Dotyczy przetargu nieograniczonego na wybudowanie wielorodzinnego budynku mieszkalnego przy ul. Młyńskiej 2A w Bydgoszczy - Nr sprawy 3/2018

W związku z wystąpieniem Wykonawcy z dnia 12 czerwca 2018 r., na podstawie art. 38 ust.1 Prawa zamówień publicznych, Zamawiający udziela następujących odpowiedzi i wyjaśnień :

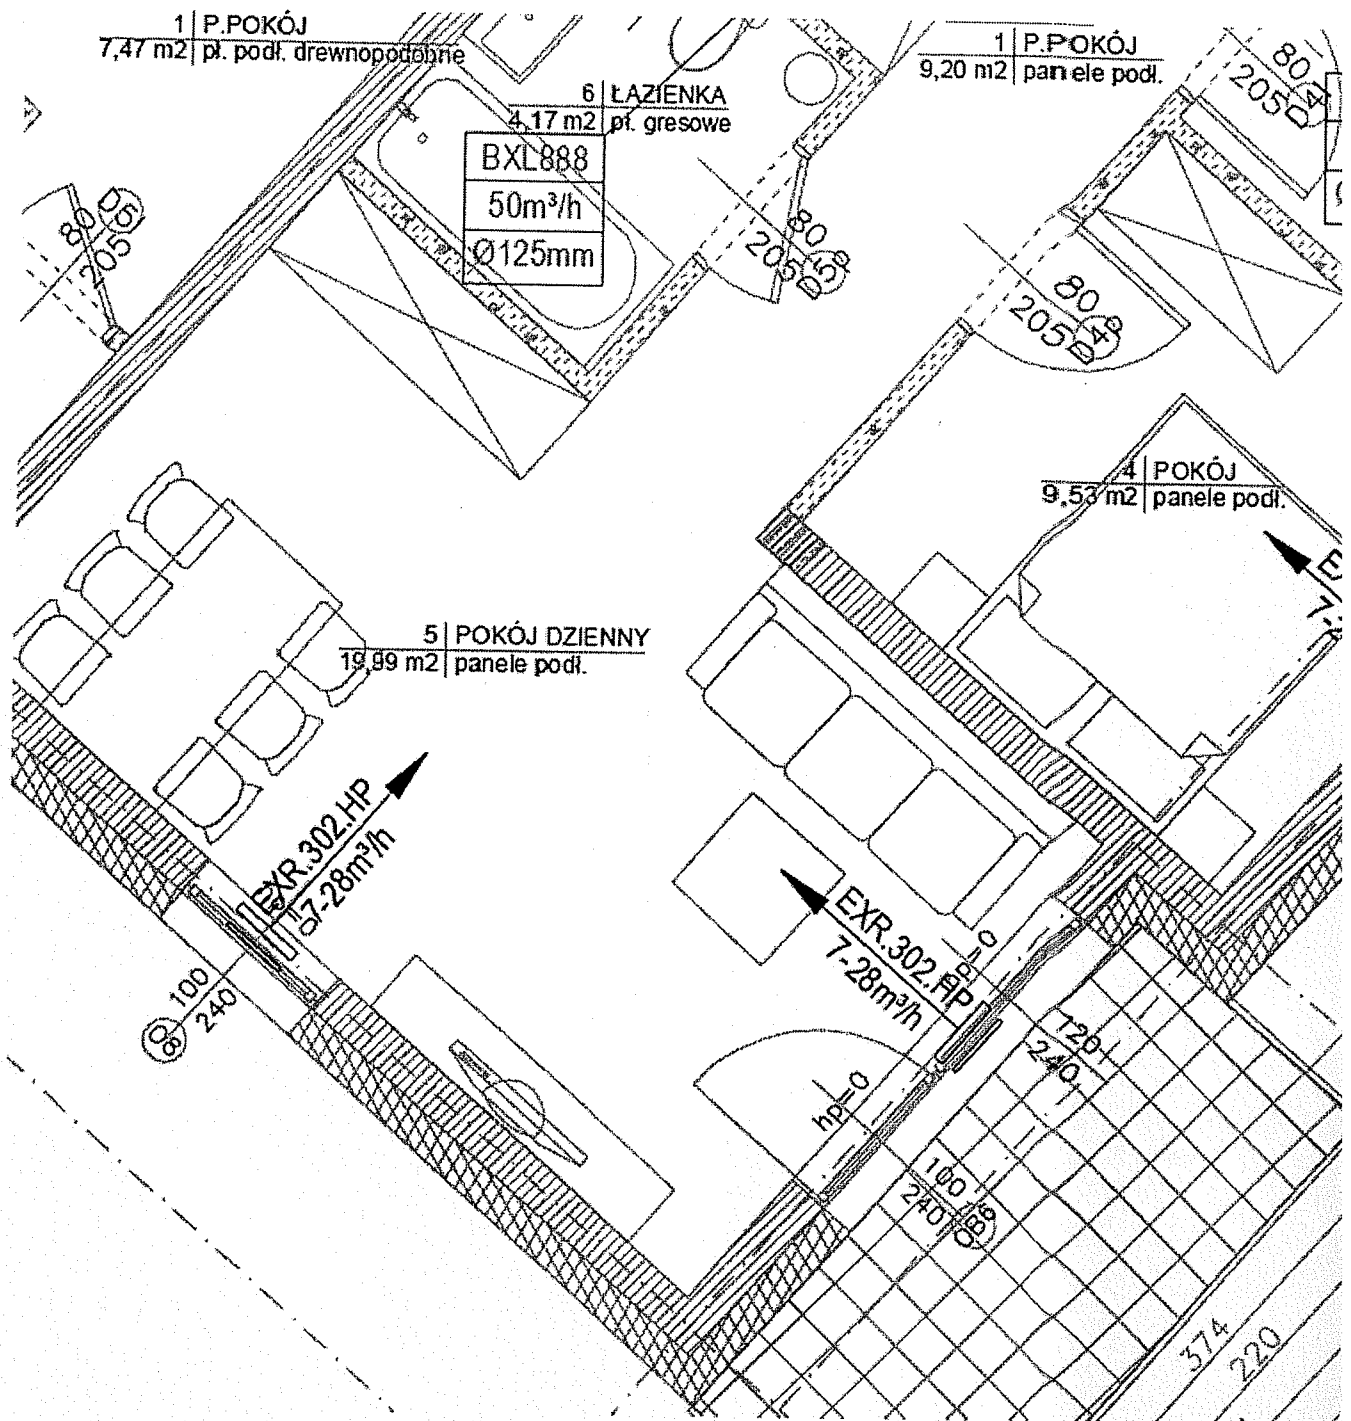
Pytanie 4 - Prosimy o wskazanie okien w których należy zamontować nawiewniki (np. Aereco).

Odpowiedź : projekt wewnętrznej instalacji wentylacji hybrydowej jednoznacznie określa gdzie i jakie nawiewniki mają zostać zamontowane np.
